## 設楽ダム予定地周辺の断層・破碎帯をめぐって

( ) 東西走向の縦ずれ断層

市野和夫

図 - 1c N80E56N 断層の推定延長線 (破線)と地形(下)

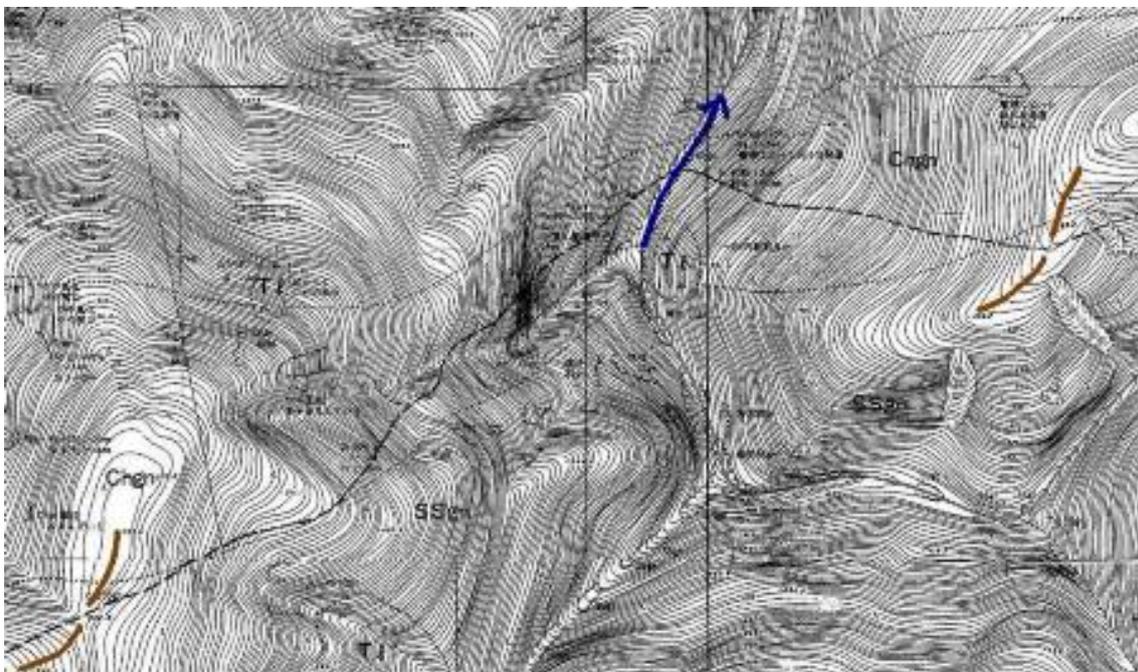
推定延長線上に小沢の屈曲、直線的な急崖、鞍部と尾根の屈曲など、特徴的な断層地形が見られる。一部に撓曲崖を思わせる微弱な地形の膨らみも見られる。地形の特徴を総合すると、右ずれ成分を含む縦ずれ（逆）の断層で、活断層の疑いが濃いと思われる。

断層が横切る地点が尾根筋と小河川の流路ともに変曲点となっている。また、尾根地点では鞍部を通過している。図の右寄り上部の緩斜面部分には推定延長線沿いに撓曲崖を思わせるわず

かな凸部の連なりがあるように見える。1000分の一地質図(同上)部分に加筆。

図2 ダムサイト左岸の上下流(東西)方向に連なる二筋の高透水ゾーン,平成21年度設楽ダム地質総合解析業務報告書,図9.1.4 Y0ルジオンマップ(部分)

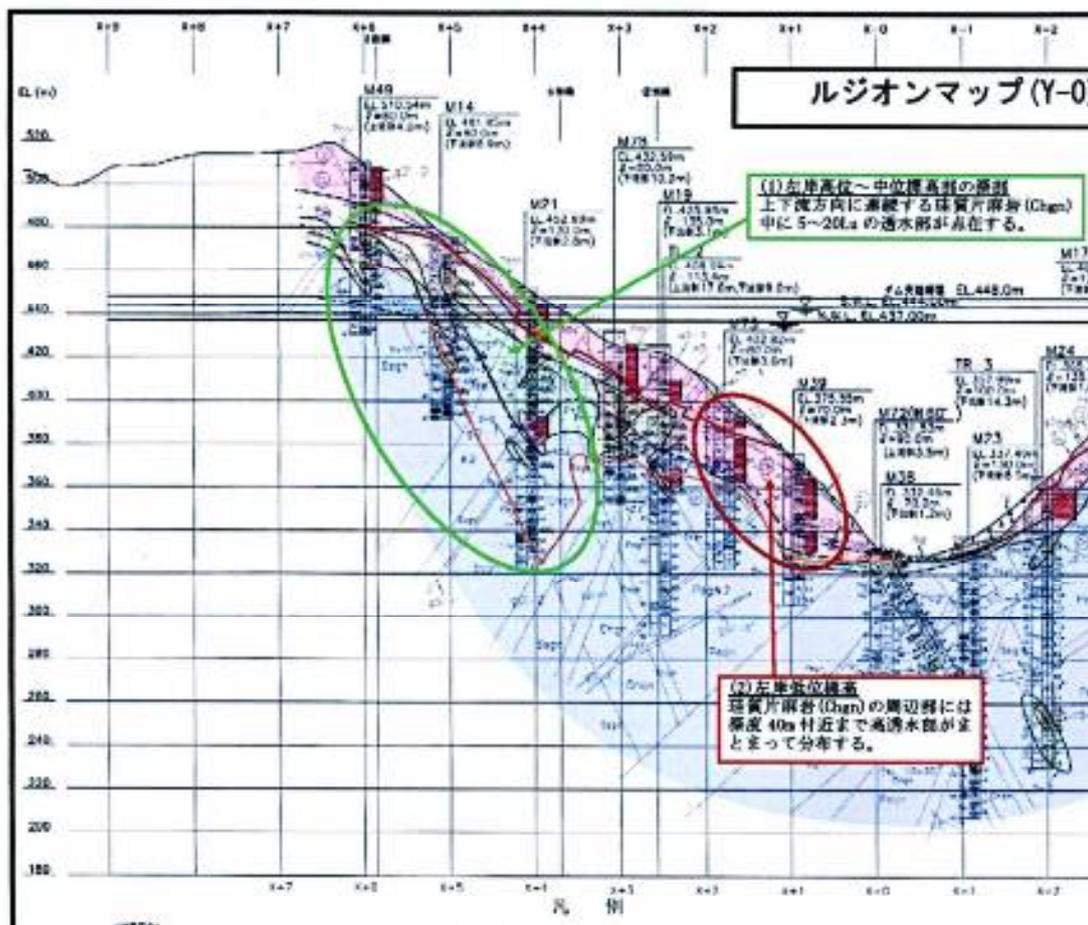
ボーリング調査等の結果は、深部まで透水性の高い帯状の地盤が、左岸高標高部と低標高部の二筋あり、上下流(東西)方向に延びていることを示している。報告書のダムサイト左岸の地質透水性の断面図<sup>(6)</sup>を図-2に示しておく。高標高部の高透水部と並行して深部まで酸化層が発達していることは注目される。今回発見された東西走向の断層は、高標高部の高透水ゾーンの走向・傾斜とほぼ一致しており、断層運動によって深部まで亀裂が発達して透水性が高まり、地表水の浸透により深部まで酸化が進んでいるものと判断される。同報告書では、高透水部と珪質片麻岩の分布との関連に触れているが、断層との関係

についての考察はなされていない。

いっぽう、低標高部の高透水ゾーンは開口亀裂の発達したいわゆるゆるみゾーンであることが明らかにされているが、このゆるみの原因については触れられていない。高標高部の場合と同様に、断層運動の影響がもっとも考えやすいことから、高角度の東西走向の断層の記載がないか調べてみた。国の報告書にはダムサイトの左岸に東西走向の断層は示されていないが、電源開発(株)が1963年に作成した「豊川水系寒狭川設楽ダム計画地点一次報告」<sup>(7)</sup>の中に、対応する断層が描かれていることが分かった。同報告の地質平面、および地質断面(図-3a, b)に描かれているF断層は、ダムサイト左岸の標高430~440m付近の地表をほぼ東西に走り、約60度北傾斜とされている。左岸低標高部の高透水ゾーンについても、この東西走向の断層のずれによって深部から生じた亀裂がゆるみの主要な原因と考えるのが合理的であろう。

図 - 3a 設楽ダム計画地点地質平面 電源開発(株), 1963.3

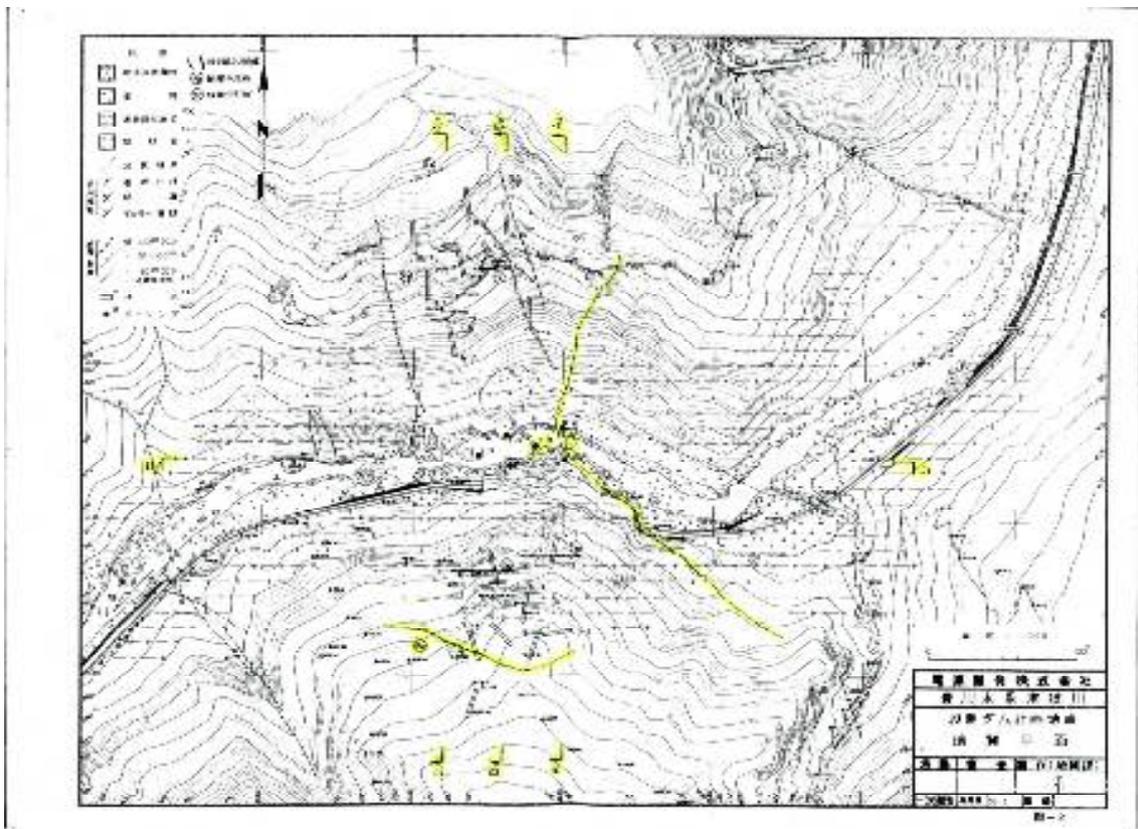
ダムサイト左岸に東西走向の断層 F , 右岸から左岸にかけて北西 南東方向の断層 F が、破線で描かれている。

図 - 3b 設楽ダム計画地点地質断面 電源開発(株), 1963.3

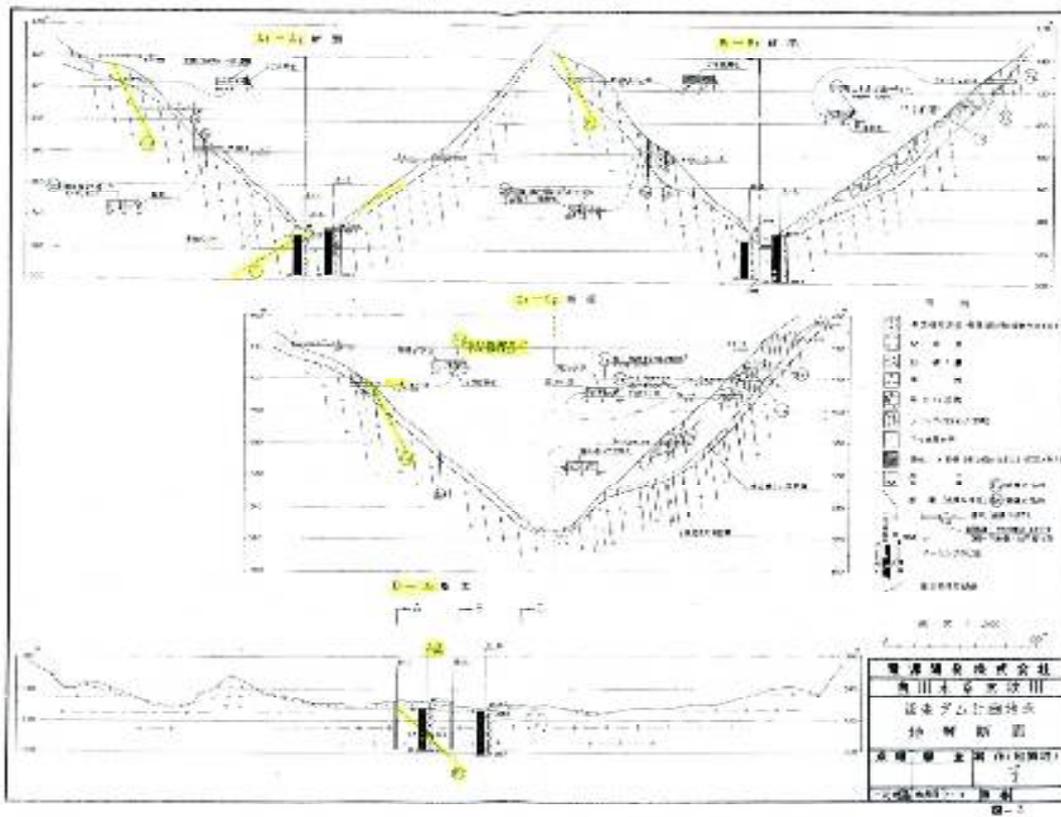
南北方向の3つの断面(A, B, C)と東西方向の断面(D)が描かれている。断層F<sub>I</sub>とF<sub>II</sub>の傾斜が読み取れる。

図 4 設楽ダムサイト計画地点左岸(Y-0)断面における断層

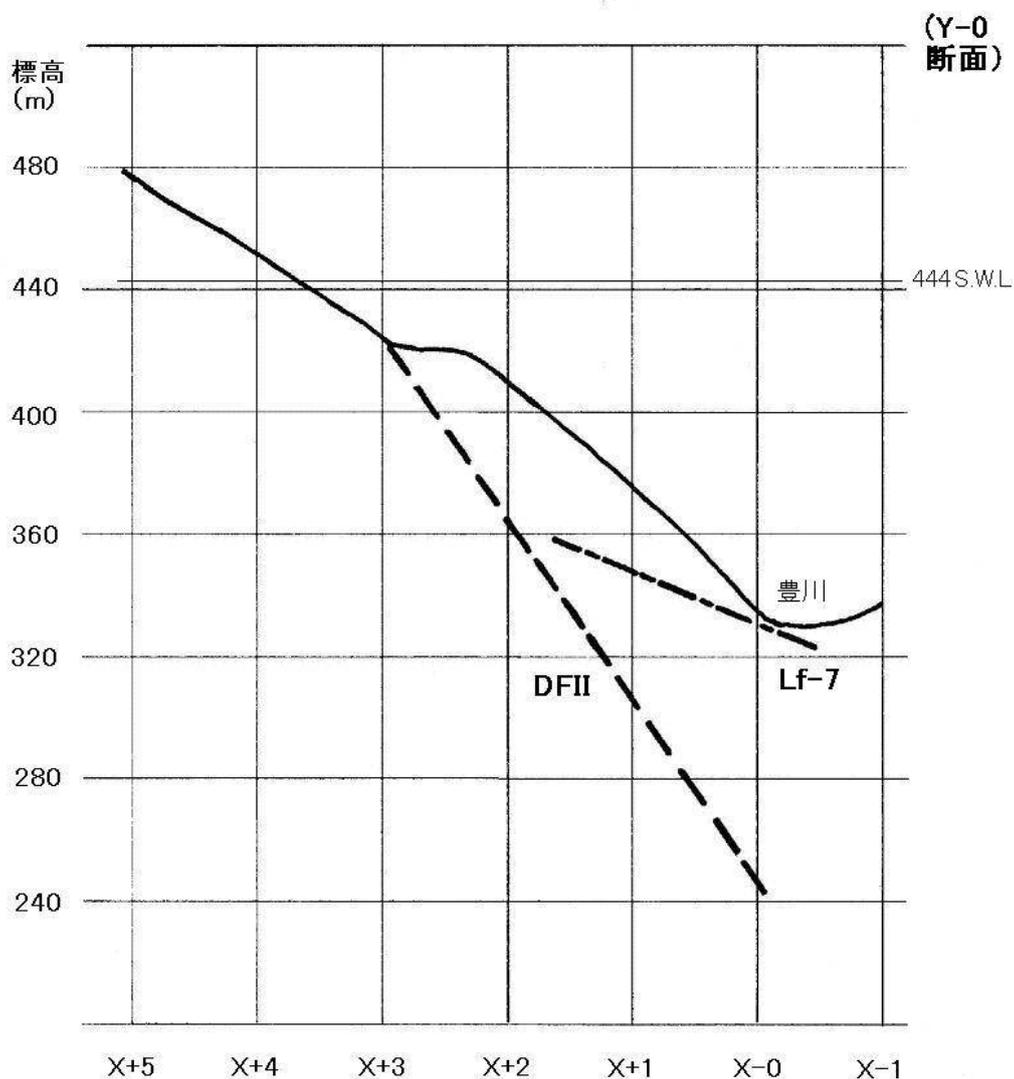
DFII 断層は、ほぼ東西走向で約 60 度北傾斜で、計画値を上下流方向に走る(図 3 に掲げた

電源開発(株)の調査報告から推定)。低角度断層 Lf-7 は、平成 21 年度報告書, 4-37~4-80 ページ、および 9-3 ページの表 9.1.2 低角度弱層の評価に基づく。

平成 21 年度報告書には、電源開発の調査報告は反映されておらず、当然ながら、図 4 に示した DFII 断層は考慮されていない。そのため、この報告書の記述では「組み合わせる弱層はない」とあるが、実際には、高角度断層 DFII (電源開発の FII) がこの Lf-7 の南側直近を通っている。Lf-7 は DFII の枝断層であるとも考えられる。主・枝の直接の関係にはないとしても、亀裂の発達したゆるみゾーン内において近接する弱線どうしであるので、両者が合わさって岩盤のずれや崩壊をひきおこす可能性は否定できないだろう。
